Fv.541 – Høyringsbrev – omklassifisering – Stokkabekken – Brubakken – Kattahola – Bømlo kommune

Fg/Ft.541 – Katthola

Ft.541 – Stokkabekken – Brubakken

Figur 2: Ft.541 hp 10 km 0,000 – 1,991

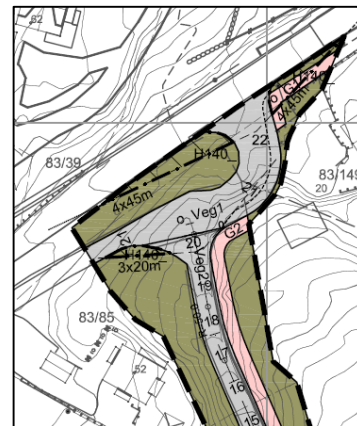
Vegen sør for Lessinger bru (brua er fjerna), vil ha funksjon som tilkomst til bustadfelt på Innvær, eit mindre industriområde ved Ternetangen og industriområde ved Brubakken. Etter vår vurdering samsvarer dette med definisjonen av adkomstveg gitt i N100, og vi vil kome med framlegg om at den gamle fylkesvegen, frå kryss ved Fv.542 Stokkabekkevegen til og med tilkomstveg i kulvert under ny veg vest for Stongarvågsbrua (den nye brua på fv.541), vert omklassifiserast til kommunal veg. I tillegg inneheld framlegget tilråding om at tilkomstveg mellom ny og gamal fylkesveg sør for Brubakken får status som kommunal veg. Dette gjeld følgjande vegstrekningar:

Ft.541 hp 10 km 0,000 – 1,991 lengde 1991 meter og Ft.541 hp 50 km 0,000 – 0,186 lengde 186 meter – totalt 2177 meter vert omklassifisert til kommunal veg.

Syrtfaring i samband med eventuell omklassifisering - Børnlo-kommune
FT 541 hp 10 km 2,304 - 2,937 og FG 541 hp 210 km 2,311 - 2,448 - Kattohola
Registrerte punkt på syrtfaring 24.03.2017
30.03.2017
Målestokk 1:2500
Statens vegvesen

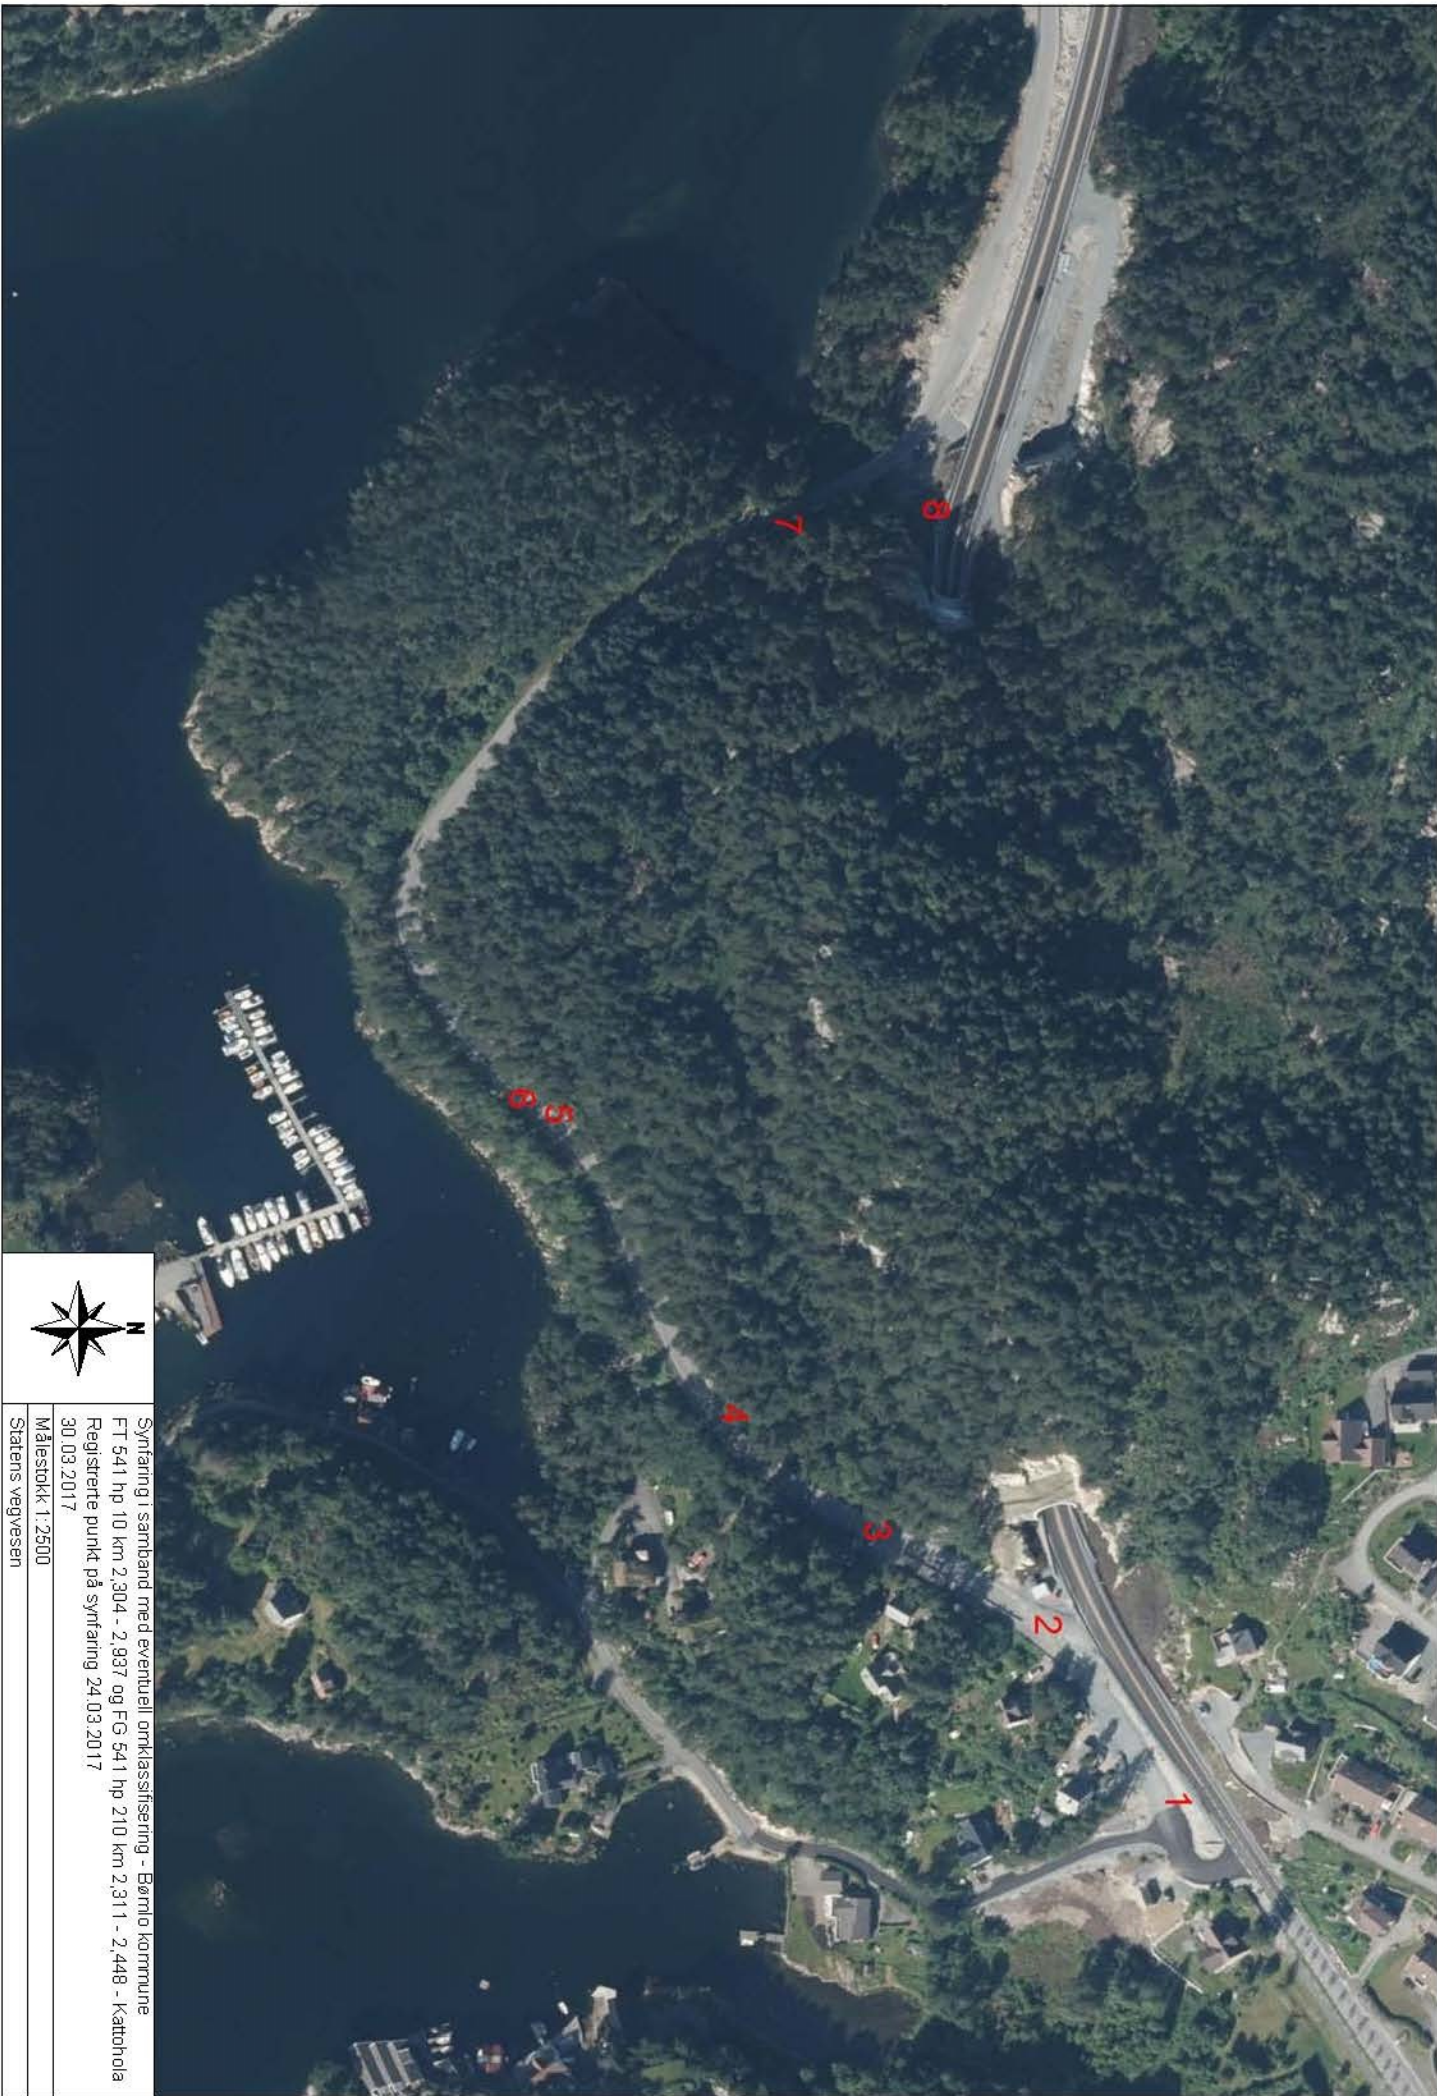
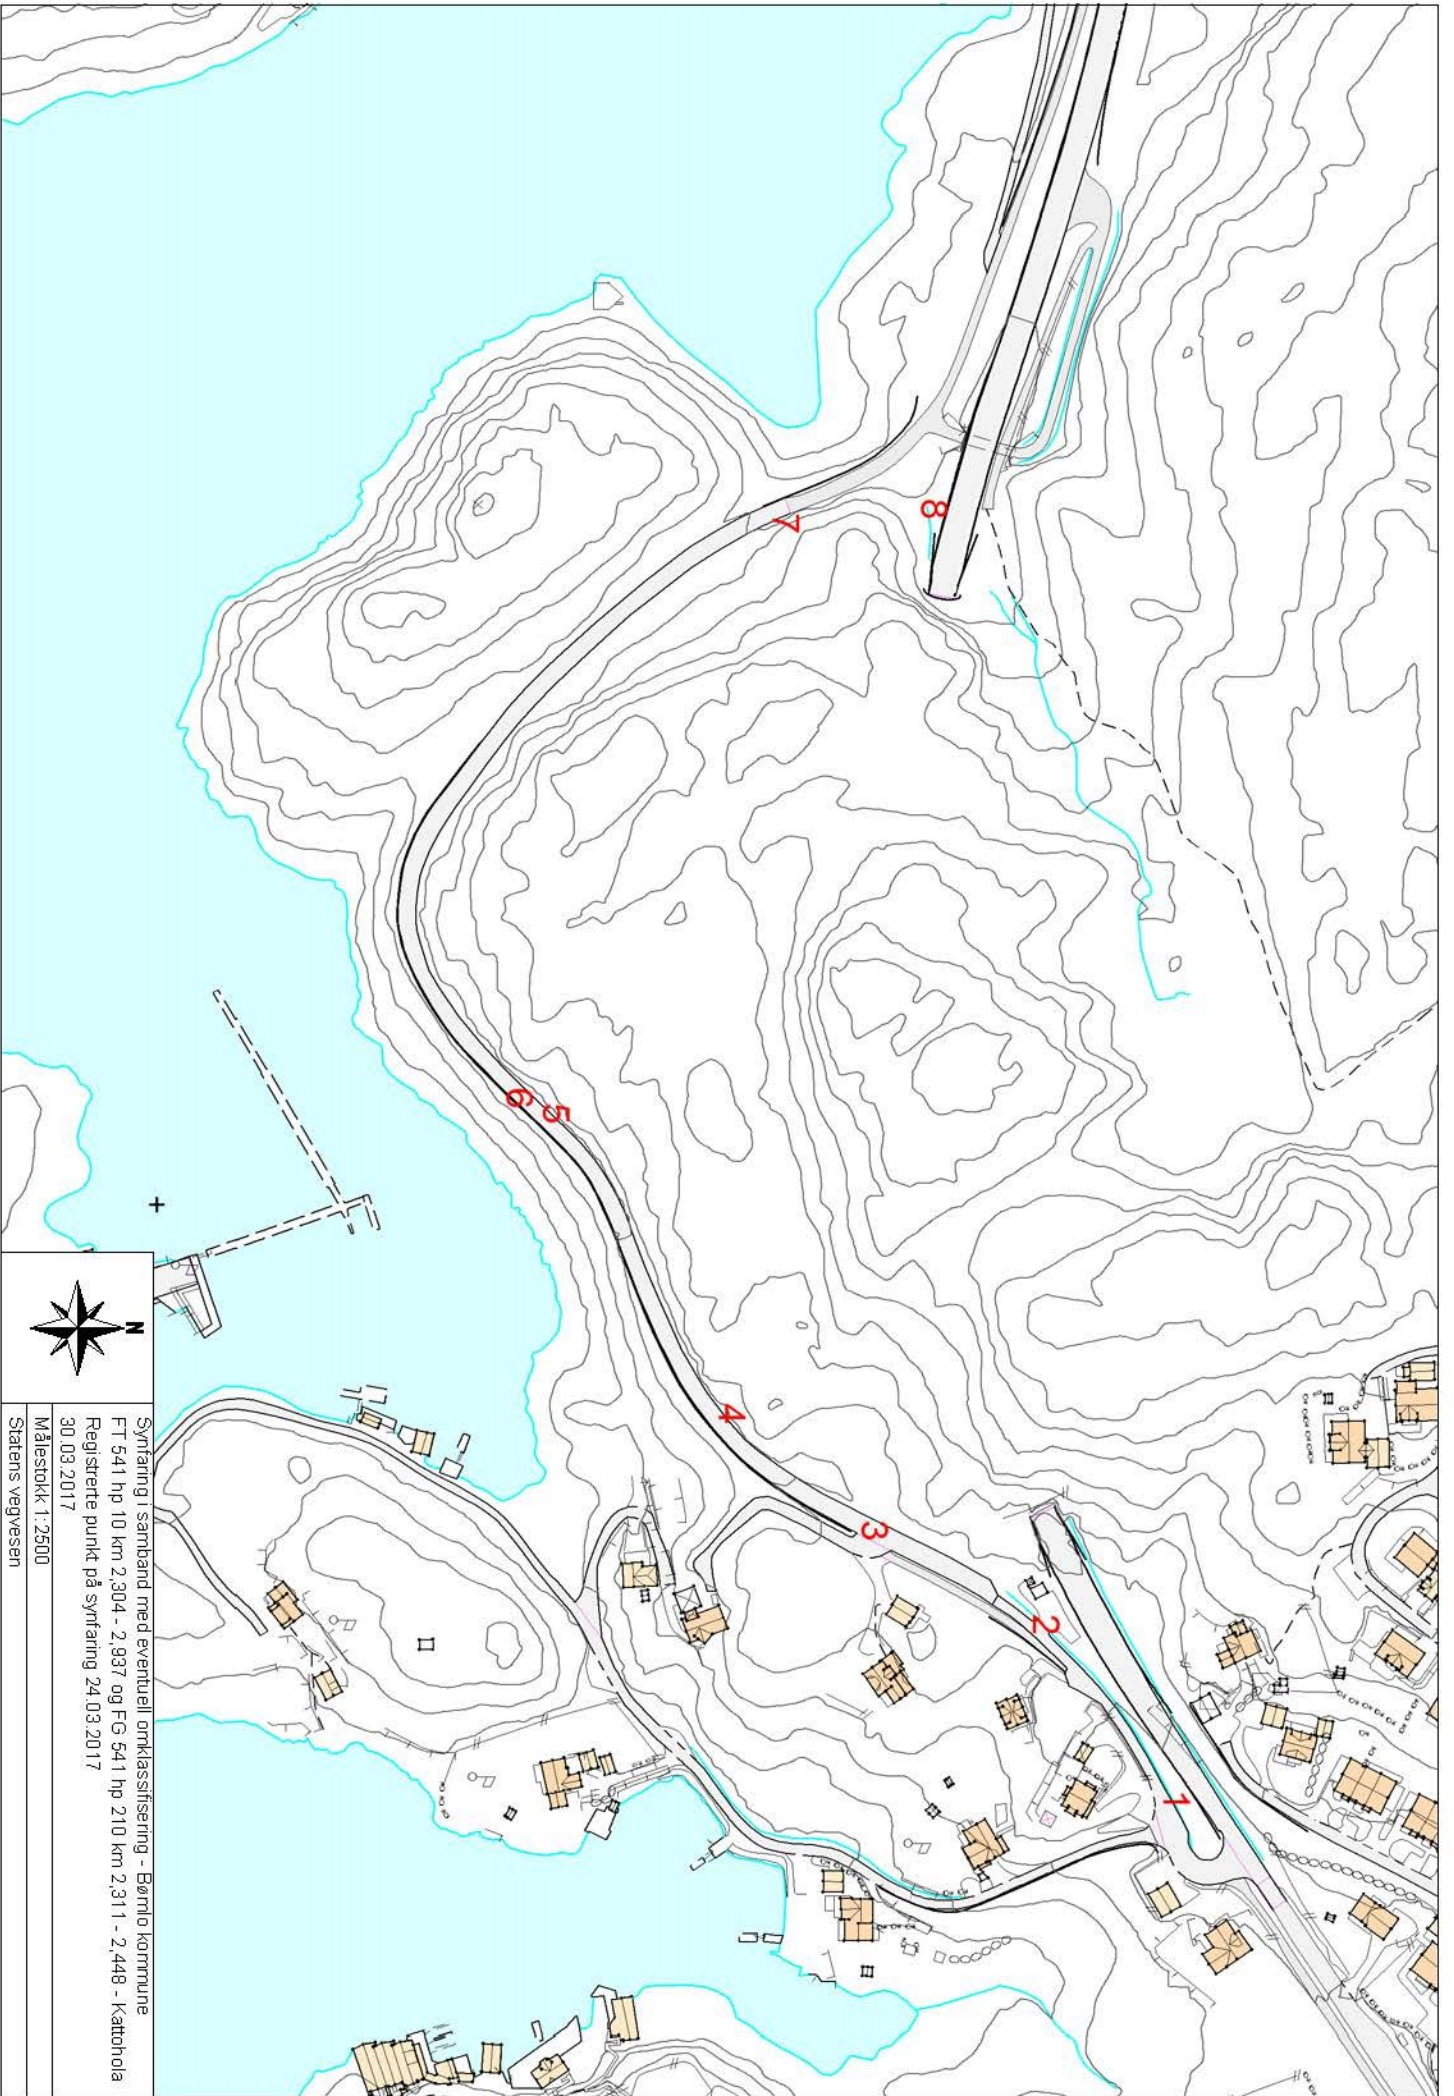
Funn/vurdering: Alle kummer skal sjekkast og eventuelt tømmast.

P	Hp	Km	Skade, mangel	Tiltak	Bilde
1	10	2827 – 2935	Dårleg avrenning av veg	Reinske grøfter/ fjerne torvkant	 
2	10	2,818 og 2,825	Dårleg drenerings- system	Forleng rør og etablere sandfang

4	10	2,690	Dårleg inntak av vatn	Etablere ny murt inntaks-kum	
5	10	2,573	Stikkrenne er tetta igjen	Frigjere stikkrenne

7	10	2,312		Meisle vekk «nase»	
---	----	-------	--	--------------------------	---

P	Hp	Km	Skade, mangel	Tiltak	Bilde
3	10	2,680 - 2,800 (om lag)	Hol i asfalt	Ny asfalt, 70 meter x 1,5 meter ≈ 120 m ²

6	10	2,500 - 2,580 (om lag)	Dårleg asfalt	Ny asfalt 80 meter x 1,5 meter ≈ 150 m ²

P	Hp	Km	Skade, mangel	Tiltak	Bilde
8	10	2,445 - 2,470		Drifts- ansvarleg for fylkesveg slår 6 meter ut frå fylkesveg- kant.

Synfaring i samband med omklassifisering
FT 541 hp 10 km 1,286 - 0 (mot km-retning) - Brubakken/Stokkabekken - Børmo kom
Registrerte punkt på synfaring 21.9.2017
03.10.2017
Målestokk 1:4000
Statens vegvesen

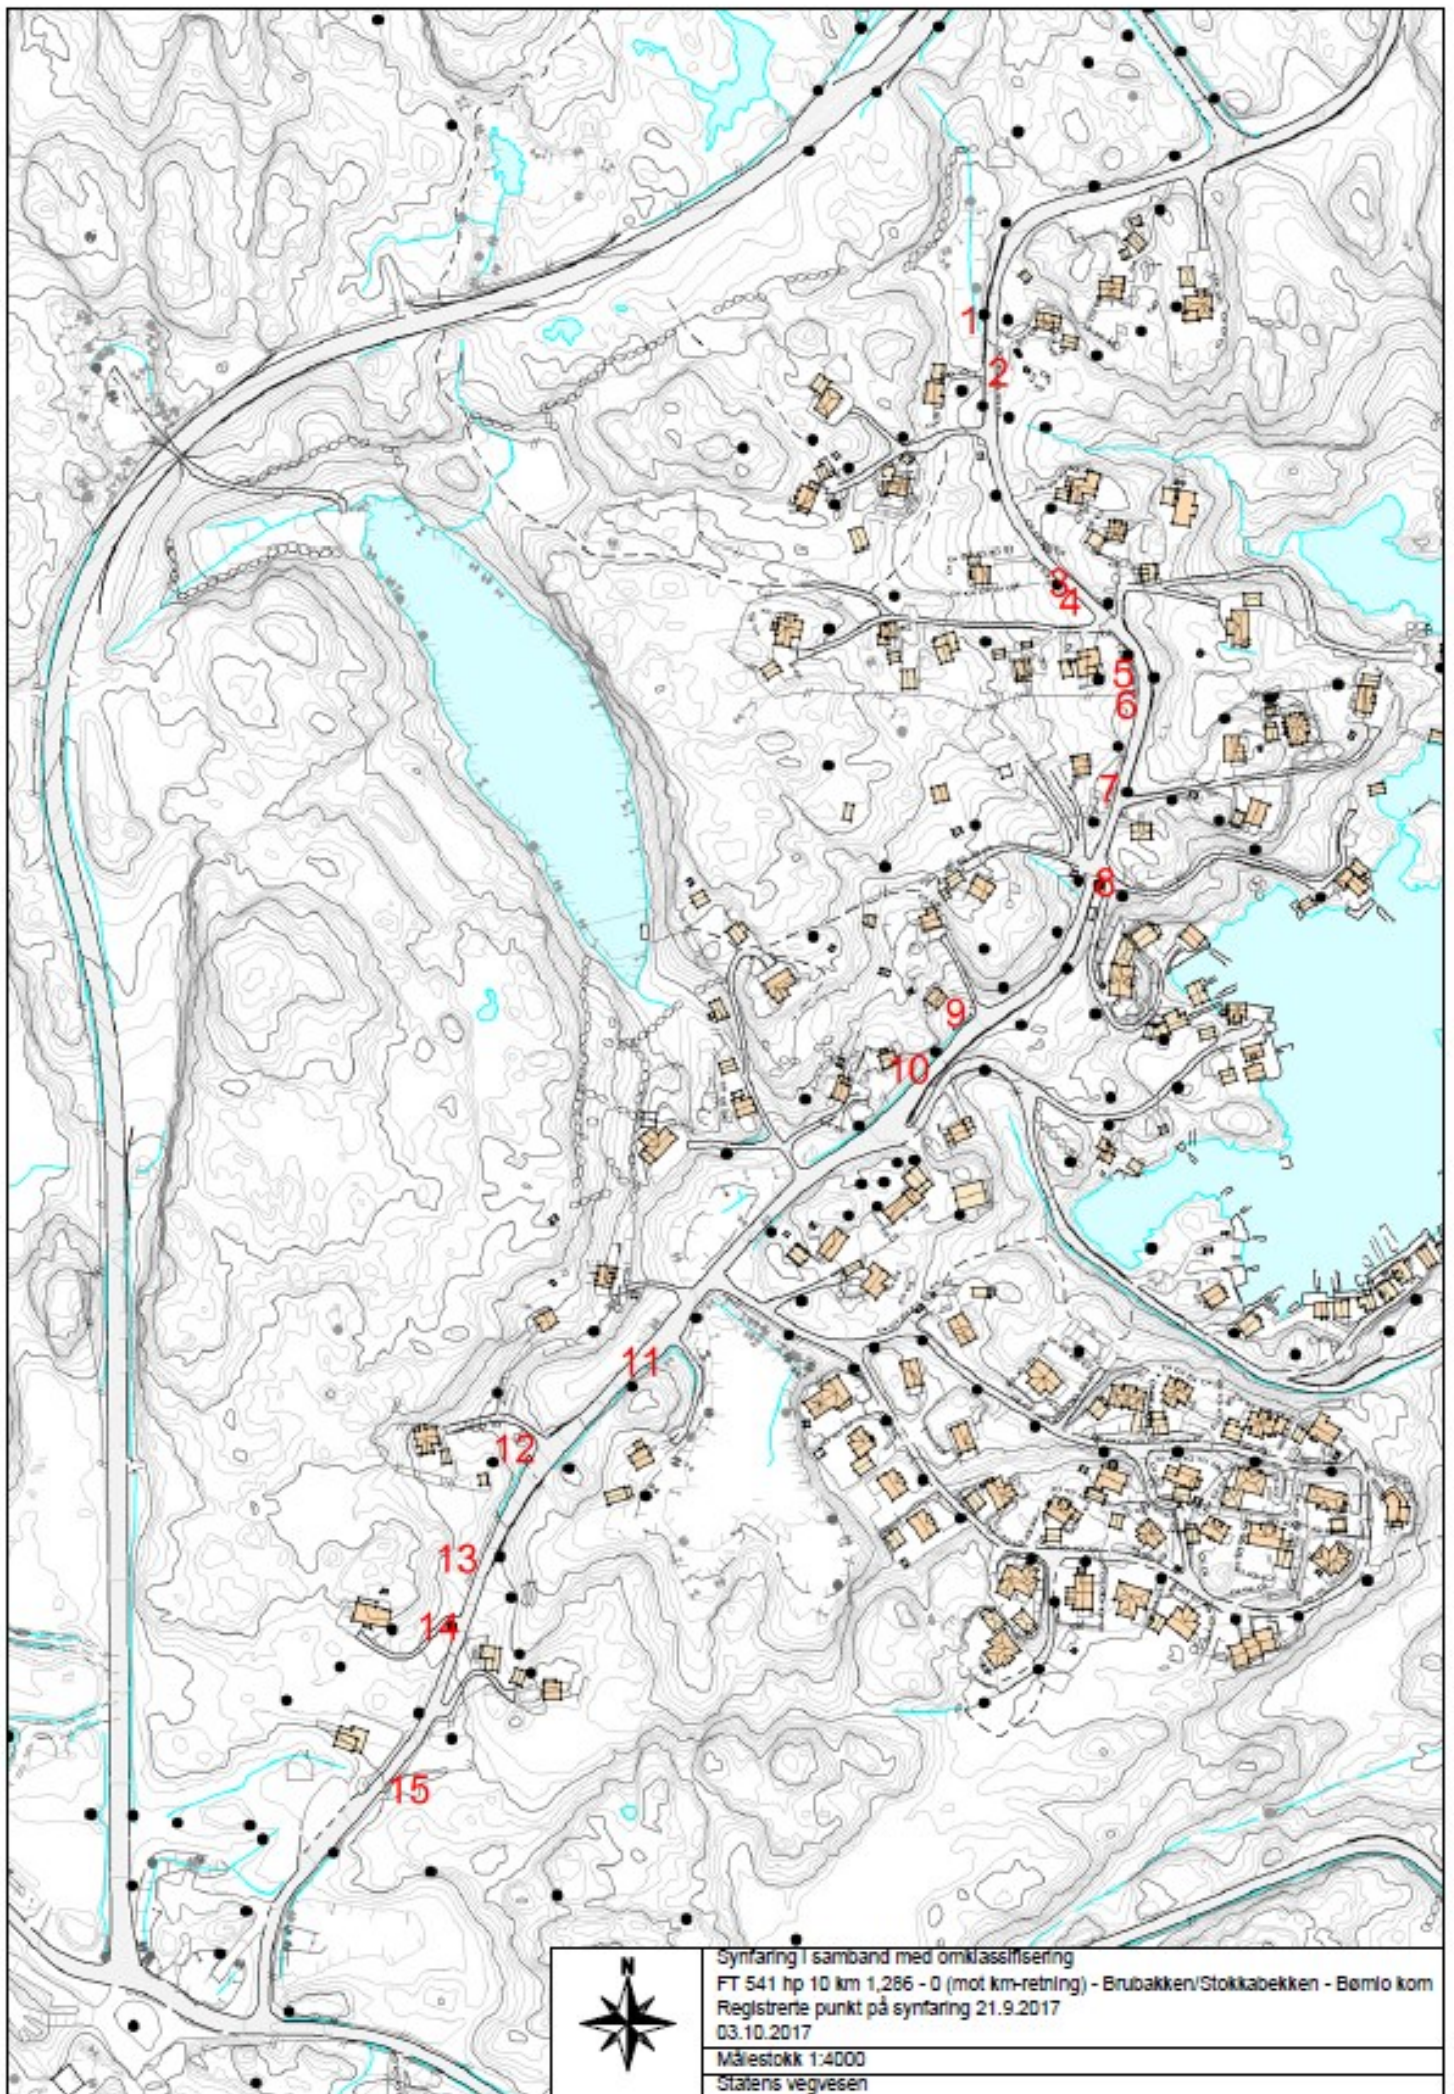
- Alle stikkrenner skal sjekkast og eventuelt renskast
- Grøfterensk langs heile strekninga

P	Hp	Km	Skade, mangel	Tiltak	Bilde
1	10	1,180		Reinske langs-gående inntak

4	10	0,969		Reinske stikkrenne dersom ho fins	
6	10	0,840- 0,890	Manglar grøft

9	10	0,681	Stikkrenne i hagen		
10	10	0,646	Hol, manglar rist		
11	10	0,460- 0,490		Sjekke NVDB-uttak om det er stikkrenne her. Evt. leite etter inntak og definere type.	
12	10	0,353	Nesten tett inntak	Reinske inntak og utløp. Etablere kuppelrist ved inntak.

13	10	0,270- 0,350		Reinske grøft	
14	10	0,260	Det samlar seg vatn rundt avkjørslepunktet	Eigar av avkjørsla sitt ansvar	
15	10	0,175		Reinske inntak

P	Hp	Km	Skade, mangel	Tiltak	Bilde
2	10	1,053- 1,083	Dårleg asfalt	Ny asfalt, 1 m x 30 m = 30 m ²	
3	10	0,947- 0,967	Dårleg asfalt	Ny asfalt, 1 m x 20 m = 20 m ²

P	Hp	Km	Skade, mangel	Tiltak	Bilde
5	10	0,888- 0,908		Informere hageeigar om at han må fjerne hekk	
7	10	0,820- 0,850		Fjerne hekk/gran /tre

P	Hp	Km	Skade, mangel	Tiltak	Bilde
8	10	0,790	Rekkverksskade

P	Hp	Km	Skade, mangel	Tiltak	Bilde
	10	1,000 og 0,500		Fjerne km-skilt, 2 stk
